Соглашение 1958 года:**Рассмотрение проектов поправок к существующим
правилам ООН, представленных GRE****Предложение по дополнению 8 к первоначальному
варианту Правил № 128 ООН (источники света
на светоизлучающих диодах)****Представлено Рабочей группой по вопросам освещения и световой
сигнализации***

Дополнение 8 к первоначальному варианту Правил № 128 ООН (источники света на светоизлучающих диодах)

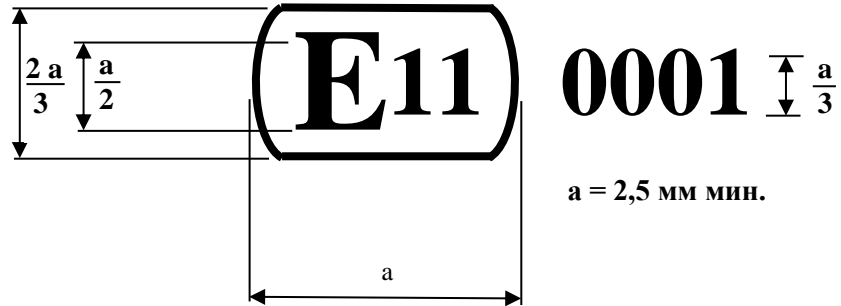
Приложение 2 изменить следующим образом:

Официальное утверждение №..... Распространение №

Код официального утверждения

1. Торговое наименование или товарный знак источника света СИД:

2. Наименование, присвоенное типу источника света СИД изготовителем:

3. Наименование и адрес изготовителя:
